Ministero dell'Ambiente e della Sicurezza
Energetica

Parere n.639 del 20 dicembre 2022

ID_VIP 8285 Itinerario internazionale E78 Grosseto - Fano. Tratto Selci Lama (E45) - Santo Stefano di Gaifa. Adeguamento a due corsie del tratto della Variante di Urbania con Piano di utilizzo terre ai sensi dell'art. 9 DPR 120/2017

Proponente:	<i>ANAS S.p.A.</i>
--------------------	---------------------------

Figura 5 - Sovrapposizione tracciato altimetrico PD2003 – PD 2021

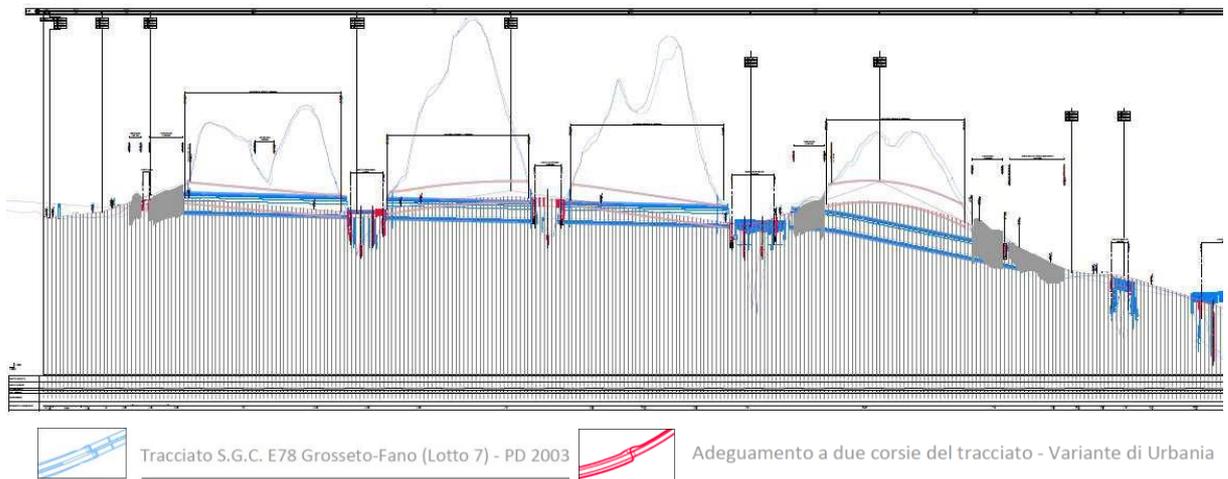
- Modifica dell'andamento del profilo longitudinale con variazione delle pendenze con andamento più aderente all'orografia dei luoghi. Il tracciato ha meno rilevati perché risulta più aderente alla morfologia attuale del terreno

Figura 6 - Sovrapposizione svincolo PD2003 – PD 2021

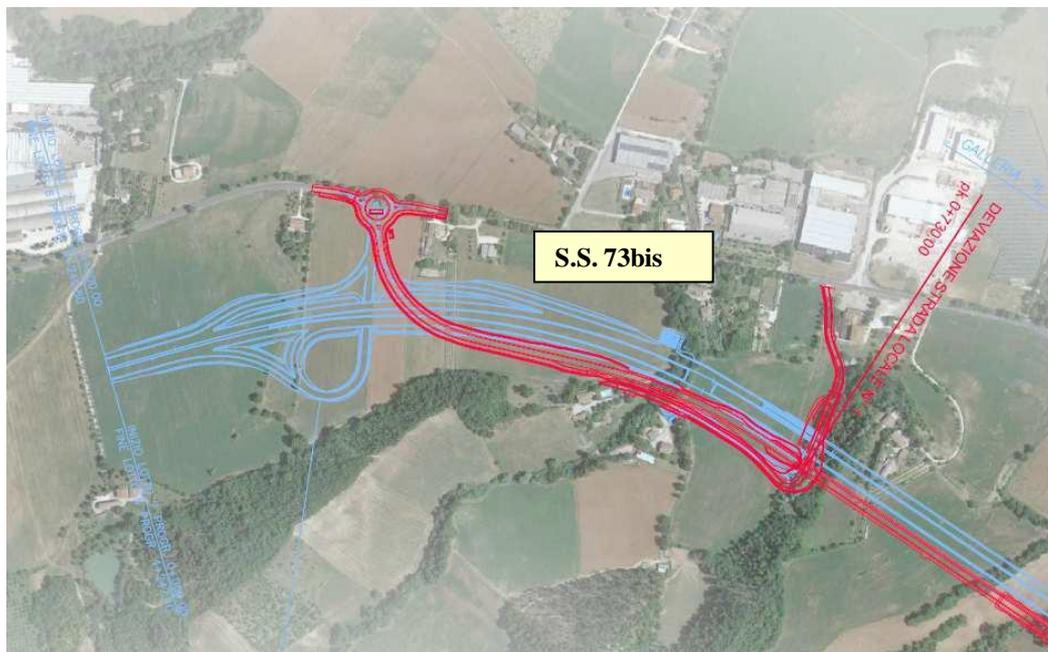
- Modifica innesto sulla S.S. n. 73 bis: modifica della geometria, riduzione dell'impronta a terra, inserimento di una rotatoria e modifica tratto di immissione

Figura 8 - Sovrapposizione PD2003 – PD 2021: galleria il Monte

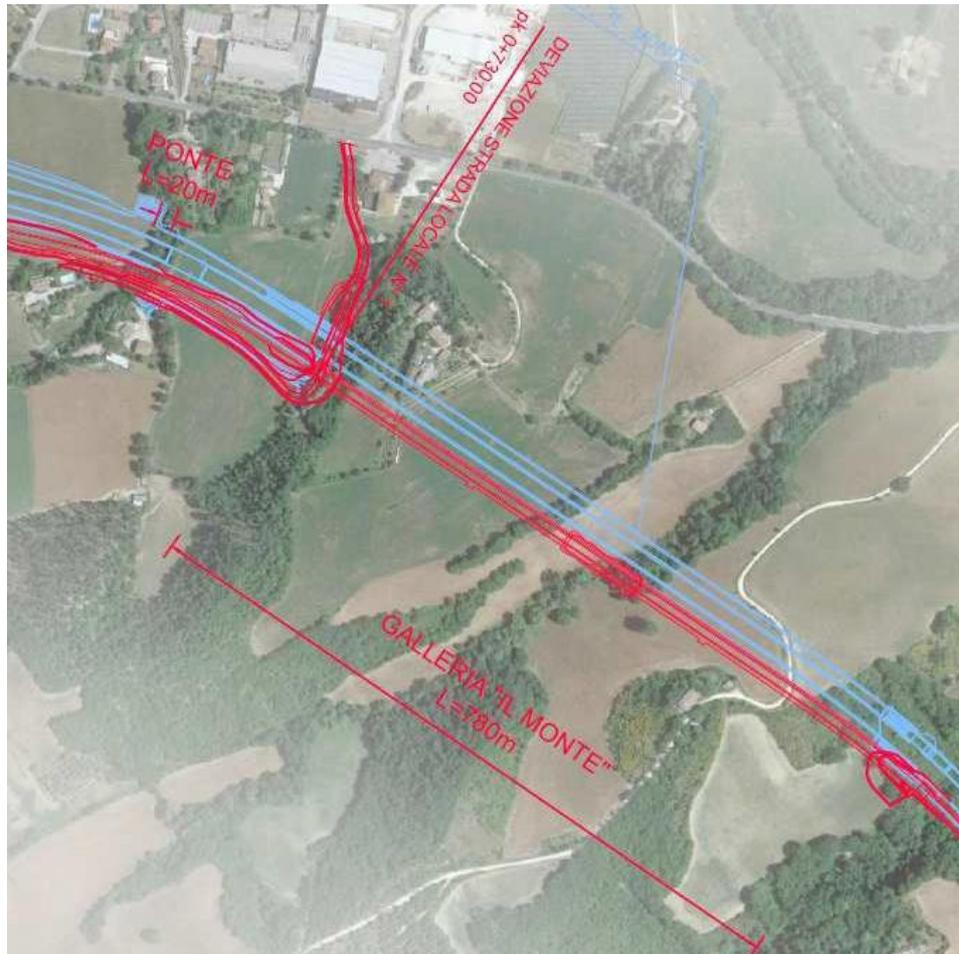
- Rimodellamento terreno per realizzazione galleria "Il Monte"

Figura 10 - Sovrapposizione PD2003 – PD 2021: Ponte Metauro 3 e nuovo innesto sulla SP. 4

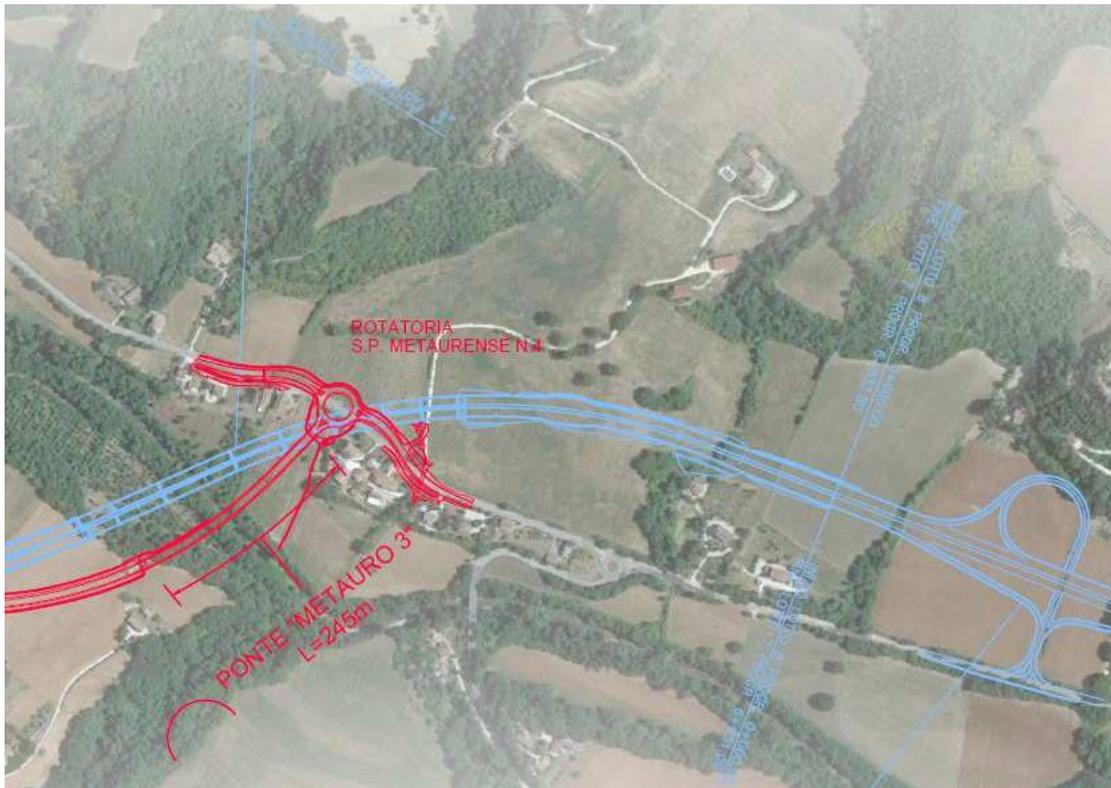
Con riferimento a questo tratto il Proponente, in relazione, omette di evidenziare lo scostamento tra il tracciato di PD 2003, e l'attuale tracciato che si discosta dal sedime precedentemente individuato

- Nuovo innesto sulla S.P. n. 4: inserimento rotatoria, modifica del tratto di immissione (vedi Figura 10)

Con riferimento a questo tratto il Proponente, in relazione, omette di evidenziare lo scostamento tra il tracciato di PD 2003, e l'attuale tracciato che si discosta dal sedime precedentemente individuato nel tratto tra il ponte Cerreto ed il ponte Metauro come si può osservare dalla tavola di confronto riportata in Figura 11.

Tale tratto dovrà essere oggetto di ulteriori approfondimenti al fine di verificare la assenza di impatti significativi diversi da quanto già valutato, stante anche l'avvicinamento ad alcuni edifici. Con riferimento agli aspetti acustici, il Proponente propone un aggiornamento dello studio acustico per il tracciato in esame e pertanto tale aspetto viene verificato ma solo con riferimento al traffico della categoria C1.
